## Dodatek č. 10

Ke Smlouvě o dílo číslo: DS201801564  
Evidenční číslo Dodatku č.10: DS201901124  
Agendové číslo Dodatku č.10: DS201801564/10  
na provedení stavebních prací

projekt „Zvýšení kvality vzdělávání ZŠ 5. května I. stupeň  
a Stavební úpravy pro energetické úspory ZŠ 5. května I. stupeň, Liberec“

## **INFORMACE O ZMĚNĚ**

**POŘADOVÉ Č. 49.**

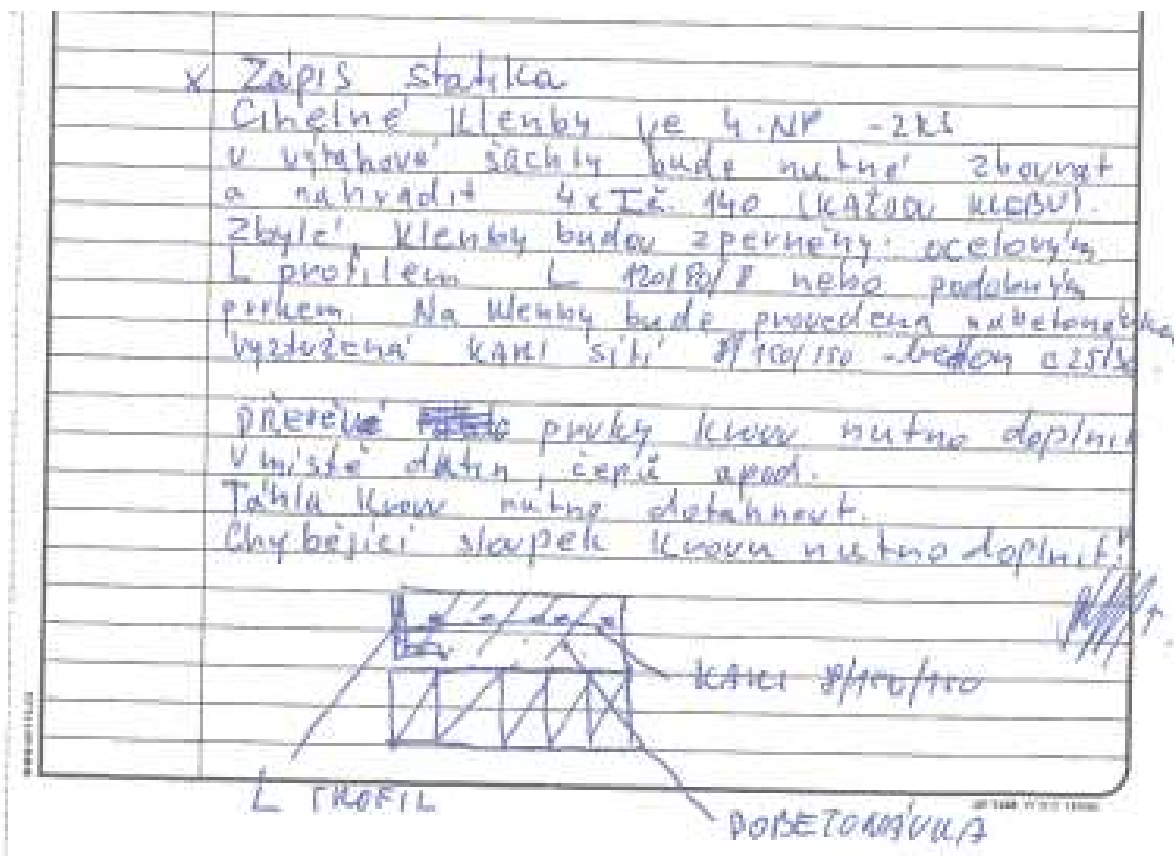
**PŘEDMĚT ZMĚN:** nepředvídatelná okolnost – vyztužení kleneb ve 4.NP

- dle zápisu statika je nutné vyztužit cihelné klenby u výtahové šachty ve 4.NP
